Vaststellen Definitief Ontwerp en uitvoeringskrediet inrichting openbare ruimte 'de Archipel'

Onderwerp:
Archipelstraat e.o.
Definitief ontwerp

tekening nummer:
503SB007

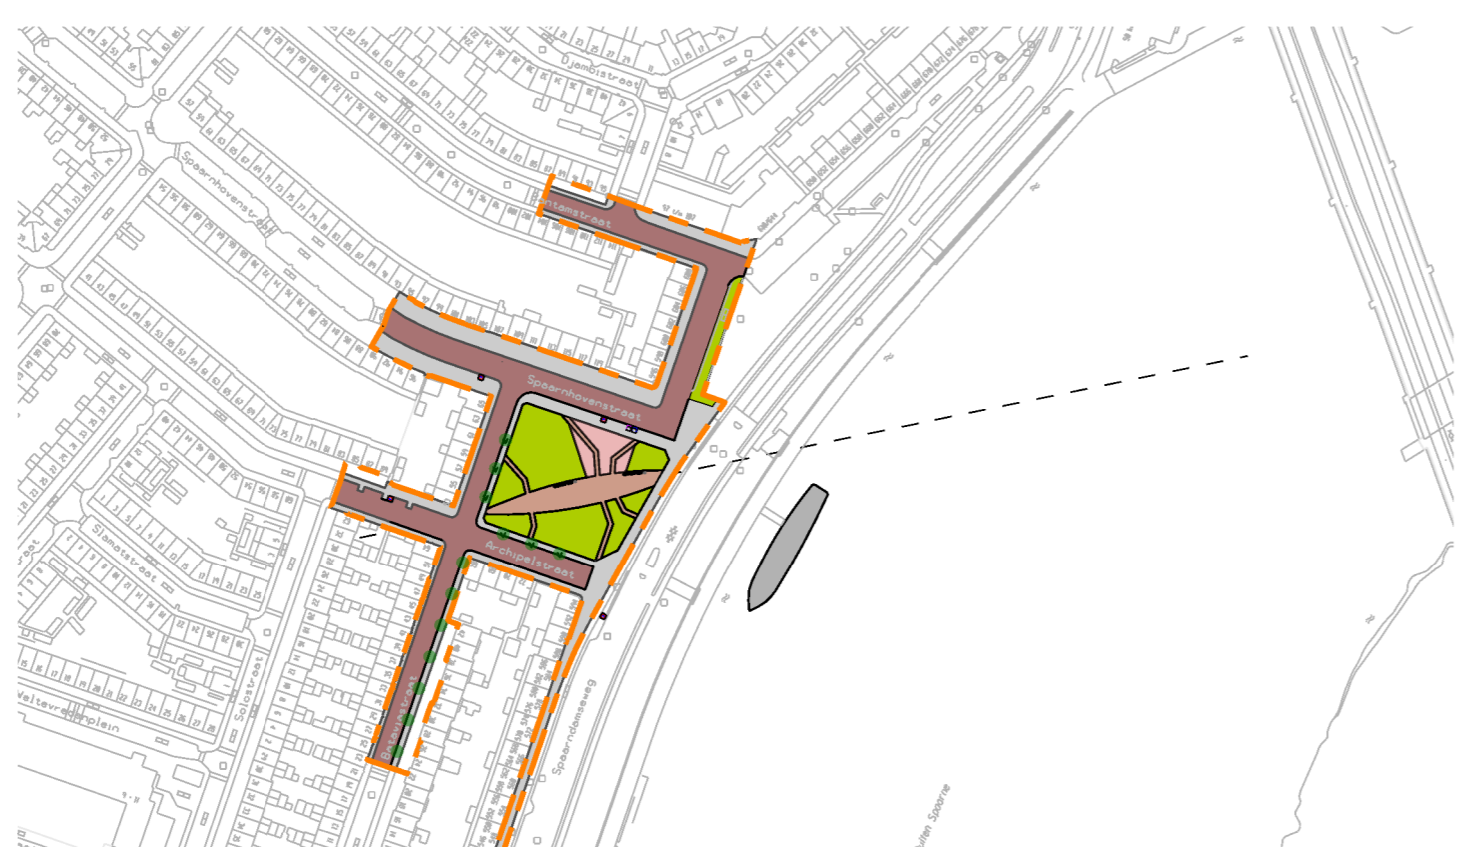
Nr	Reactie (her)inrichting openbare ruimte Archipelstraat e.o.	Antwoord
1.	<ul style="list-style-type: none"> ➤ Graag veilige oversteek zebrapaden op de spaarndamseweg (evt. met stoplicht) zodat je veilig even kunt wandelen langs 't water. Komen er drempels om 't verkeer over de Spaarndamseweg wat langzamer te laten rijden? ➤ Kunt u informatie geven over de mogelijkheid een bloembak te plaatsen op 't trottoir van de Spaarndamseweg of in de doorsteek tussen de Bataviastraat en de Spaarndamseweg (voetpad). ➤ Wij zitten in eerste woning aan Spaarndamseweg w.b. vuilcontainer op IN64. Glas en papier is erg ver weg. Komt er ook een mogelijkheid iets dichterbij (i.v.m. leeftijd bewoners, 78 jaar) 	<ul style="list-style-type: none"> ➤ De Spaarndamseweg heeft nog steeds een verkeersfunctie. Het is daarom niet wenselijk om er drempels te plaatsen, of om te veel kruispunten of oversteken met stoplichten te maken. Er is een oversteek met stoplichten ter hoogte van de Zaanenstraat. ➤ Zo lang er voldoende (anderhalve meter) vrije ruimte overblijft op het trottoir, en bewoners bereid zijn de planten of bloemen te onderhouden, kan de gemeente op aanvraag een plantenbak neerzetten. ➤ De positie van ondergrondse afvalcontainers komt uit een overkoepelend plan voor heel Haarlem (noord). Glas- en papiercontainers worden zo veel mogelijk geconcentreerd, en staan ook bijvoorbeeld bij supermarkten.

2.	<ul style="list-style-type: none"> ➤ Voor ouderen die graag in het park willen zitten is een bank met rugsteun aangenaam 	<ul style="list-style-type: none"> ➤ In het park worden banken van het type "Canapé" met rugsteun en betonnen bankjes zonder rugsteun geplaatst.

3.	<ul style="list-style-type: none"> ➤ Ik heb mijn twijfels over het aantal parkeerplekken. Nu is mijn vraag hoe jullie met een mogelijk probleem omgaan. Eventueel extra plekken creëren. 	<ul style="list-style-type: none"> ➤ Het aantal extra parkeerplaatsen is gebaseerd op de parkeernormen en de toename van het aantal woningen ten opzichte van de oude situatie. Hiervoor zijn met name rondom het plantsoen en in de parkeerkelder extra plaatsen gecreëerd.

4.	<ul style="list-style-type: none"> ➤ Waarom geen vuilcontainer op het Spaarne of achterzijde moet erg ver lopen met het vuil, niet zo handig. 	<ul style="list-style-type: none"> ➤ De loopafstanden naar de ondergrondse containers voor restafval voldoen voor alle woningen aan de wettelijke eis (maximaal 75 m)

5.	<ul style="list-style-type: none"> ➤ Het valt wederom op dat er in het geheel geen rekening is gehouden het Spaarnhovenplantsoen af te sluiten voor honden. Het is altijd weer aangenaam je kleine in dat plantsoen spelende kinderen, terug te zien komen onder de hondenstront. 	<ul style="list-style-type: none"> ➤ Het plan wordt aangepast met een speelterrein voor kinderen tussen de 4 en 12 jaar in het groen (gras). Dit gebied wordt omheind met een hekwerk met loopdeur.

6.	<ul style="list-style-type: none"> ➤ Mooie inrichting van het parkje. Mooie straatverlichting, alles ziet er goed uit. Een nadeel vind ik de bestaande bomen die aan de straatkant staan van de Spaarndamseweg/Spaarnhovenstraat. Neemt licht/zon weg voor de mensen die daar hun terras hebben. Flink terugsnoeien zou ik zeggen want weghalen is geen optie heb ik begrepen. ➤ Hekje om de speeltoestellen en zachte vloer (verend) 	<ul style="list-style-type: none"> ➤ Deze bomen zijn 69 jaar, en zijn aankomend monumentale Iepen. Ze staan op voldoende afstand van de woningen, en zullen niet worden terugsnoeid. Bovendien vergroot het snoeien van Iepen het risico op Iepziekte. ➤ Het plan wordt aangepast met een speelterrein voor kinderen tussen de 4 en 12 jaar in het groen (gras). Dit gebied wordt omheind met een hekwerk met loopdeur. Het speelterrein wordt aangelegd conform het attractiebesluit, met een voor spelen geschikte ondergrond.

7.	<ul style="list-style-type: none"> ➤ Monumentale populier op de hoek staat dichtbij de flat, op tijd snoeien scheelt een hoop, takken komen nu bijna tegen het raam. 	<ul style="list-style-type: none"> ➤ Deze monumentale Populier zal maximaal anderhalve meter worden terugsnoeid. Verder snoeien is niet verantwoord.

8.	<ul style="list-style-type: none"> ➤ Graag aandacht voor de Populier, die regelmatig gesnoeid gaat worden. Dat zou wel prettig zijn. 	<ul style="list-style-type: none"> ➤ Deze monumentale Populier zal maximaal anderhalve meter worden terugsnoeid. Verder snoeien is niet verantwoord.

9.	<ul style="list-style-type: none"> ➤ Graag hek om speelterrein, op gras niet op verhard terrein. 	<ul style="list-style-type: none"> ➤ Het plan wordt aangepast met een speelterrein voor kinderen tussen de 4 en 12 jaar in het groen (gras). Dit gebied wordt omheind met een hekwerk met loopdeur.

10.	<ul style="list-style-type: none"> ➤ Ik zou heel graag zien dat er om het speelgedeelte voor de kinderen een hek wordt geplaatst. ➤ Ook het speelgedeelte op zachte ondergrond maken. Het is dan toch veiliger. 	<ul style="list-style-type: none"> ➤ Het plan wordt aangepast met een speelterrein voor kinderen tussen de 4 en 12 jaar in het groen (gras). Dit gebied wordt omheind met een hekwerk met loopdeur. Het speelterrein wordt aangelegd conform het attractiebesluit, met een voor spelen geschikte ondergrond.

11.	<ul style="list-style-type: none"> ➤ Hek om het plein voor de kinderen ➤ Een container op de Spaarndamseweg ➤ Er is ook <u>veel</u> te weinig parkeerruimte 	<ul style="list-style-type: none"> ➤ Het plan wordt aangepast met een speelterrein voor kinderen tussen de 4 en 12 jaar in het groen (gras) dit gebied wordt omheind met een hekwerk met loopdeur.

12.	<ul style="list-style-type: none"> ➤ Het pleintje ziet er mooi uit maar ik had graag een hek om het pleintje gezien. Het hek hoeft alleen om het speeltuintje voor de veiligheid van de kinderen en de honden uitwerpselen. ➤ De ondergrondse containers op de Spaarndamseweg zijn véél te weinig voor zoveel bewoners. ➤ En te weinig parkeerruimte voor zoveel bewoners. 	<ul style="list-style-type: none"> ➤ Het plan wordt aangepast met een speelterrein voor kinderen tussen de 4 en 12 jaar in het groen (gras). Dit gebied wordt omheind met een hekwerk met loopdeur. ➤ De locaties en het aantal ondergrondse containers komen uit het stadsbrede plan voor afvalinzameling. Daarbij is gekeken naar de locaties (loopafstand) en het aantal woningen per container is in overleg met Spaarnelanden opgesteld. ➤ Het aantal parkeerplaatsen is gerelateerd aan het aantal extra woningen wat hier is/wordt gerealiseerd. Hiervoor zijn met name rondom het plantsoen en in de parkeerkelder extra plaatsen gecreëerd.

13.	<ul style="list-style-type: none"> ➤ Wij willen graag een deel van het plantsoen omheind met een hek voor de kinderen. ➤ En de speeltoestellen in het gras niet in het verharde deel, dit geeft alleen maar ongelukken. 	<ul style="list-style-type: none"> ➤ Het plan wordt aangepast met een speelterrein voor kinderen tussen de 4 en 12 jaar in het groen (gras) dit gebied wordt omheind met een hekwerk met loopdeur. ➤ De ondergrond van het speelterrein wordt aangelegd conform het attractiebesluit; afhankelijk van de toe te passen speeltoestellen wordt een valondergrond toegepast.

14.	<ul style="list-style-type: none"> ➤ Het speelrek wat in het midden van het ontwerp word geplaatst leuk voor de kleintjes maar 's avonds een hangplek voor de grotere jeugd (deze zorgen dan voor geluidsoverlast en bevuiling van de plek). Op deze plek komt de oude grotere boom beter tot zijn recht. Dan de plek waar hij nu staat want daar gaat hij als hij uitgroeit voor overlast zorgen voor de bewoners van de linkertoren (belemmering van uitzicht en licht). Dus plaats je hem in het midden van het project met mooie beplanting erom heen. Zo wordt het voor iedereen die in de buurt van het ontwerp woont een plek om rustig en plezier te genieten van de natuur en het prachtige uitzicht. 	<ul style="list-style-type: none"> ➤ Het plan wordt aangepast met een speelterrein voor kinderen tussen de 4 en 12 jaar in het groen (gras). Dit gebied wordt omheind met een hekwerk met loopdeur. Het is helaas niet mogelijk de oude monumentale Populier te verplanten. Wel zal deze boom maximaal anderhalve meter worden teruggesnoeid. Verder snoeien is niet verantwoord.

15.	<ul style="list-style-type: none"> ➤ Hierbij maak ik bezwaar tegen het vo van de gemeente met betrekking tot de herinrichting van de Archipelstraat e.o. In het ontwerp zijn een aantal plannen opgenomen die o.a. een verslechtering van veiligheid (versmallen stoep, verbreden straat waardoor de snelheid van het verkeer toeneemt), ➤ leefomgeving (verkeerde locatiekeuze en ontbreken van omheining van speelruimte, minder parkeergelegenheid) ➤ en een verkwisting van gemeenschapsgeld (vervangen van lichtmasten, vervangen van gezonde bomen, onnodig verplaatsen van bomen en werkzaamheden die gedaan moeten worden omdat de weg en trottoirs aangepast moeten worden). Ik verzoek dringend het huidige ontwerp drastisch aan te passen en alleen die zaken aan te pakken die echt nodig zijn. 	<ul style="list-style-type: none"> ➤ De plannen leiden niet tot een verslechtering van de veiligheid. Met de aanpassing van de breedte van het trottoir en de wegbreedte worden zowel voldoende parkeerruimte als een voldoende breed trottoir mogelijk. De straten zijn en blijven ingericht als 30 km-gebied, met op regelmatige afstand drempels.. Door de aanwezigheid van zijstraten en drempels zal de snelheid voldoende geremd worden. ➤ In zowel de Bataviastraat, de Bantamstraat als de Archipelstraat wordt de rijweg incl. parkeerstroken iets verbreed, zodat er voldoende ruimte op straat komt om aan weerszijden langs te parkeren. Zo vervalt de noodzaak om, zoals op het moment in deze straten gebeurt, half op het trottoir te parkeren. Dit betekent dat een aantal trottoirs wat smaller zijn geworden. Ze blijven echter minimaal 1,5 m. (Bantamstraat, Bataviastraat) tot minimaal 1,95 m. (Archipelstraat) breed. Per saldo wordt de bruikbare ruimte voor de voetgangers groter en verbetert de overzichtelijkheid op straat. Dit verhoogt de veiligheid. ➤ Het plan wordt aangepast met een speelterrein voor

16.	<p>➤ Ik bevestig het telefoongesprek van hedenmorgen en tevens de serieuze klacht inzake de hoeveelheid bomen voor de ramen van ons bovengenoemde appartement. Wij hopen eind van dit jaar, begin volgend jaar de eerder genoemde woning in de Archipel te betrekken met zicht op het Spaarne. Maar wij vermoeden inmiddels dat dit met zicht op bomen wordt. Zoals ik u al liet weten ambiëren wij dit geenszins. Dat wij niet de enigen zijn die er zo over denken moge duidelijk zijn en dat er een vervolg over dit onderwerp zal komen ook. Rest mij het verzoek of u ons op de hoogte wilt houden.</p>	<p>➤ Deze bomen zijn 69 jaar, en zijn aankomend monumentale Iepen. Ze staan op voldoende afstand van de woningen, en zullen niet worden teruggesnoeid. Bovendien vergroot het snoeien van Iepen het risico op Iepziekte.</p>

<ul style="list-style-type: none"> ➤ De loopafstanden naar de ondergrondse containers voor restafval voldoen voor alle woningen aan de wettelijke eis (maximaal 75 m). Er wordt dus geen extra container geplaatst ➤ Het aantal extra parkeerplaatsen is gebaseerd op de parkeernormen en de toename van het aantal woningen ten opzichte van de oude situatie. Hiervoor zijn met name rondom het plantsoen en in de parkeerkelder extra plaatsen gecreëerd.

<p>kinderen tussen de 4 en 12 jaar in het groen (gras). Dit gebied wordt omheind met een hekwerk met loopdeur. Het aantal parkeerplekken wordt uitgebreid naar verhouding tot de extra woningen.</p> <p>➤ Bomen worden verplaatst om meer ruimte te maken in het plantsoen, en lichtmasten worden nu meteen vervangen omdat dat op termijn toch nodig zou zijn.</p>

terug te draaien. Dat zou bovendien vertraging betekenen, omdat een dermate gewijzigd ontwerp zou vragen om een nieuwe inspraakprocedure.
--	--	---
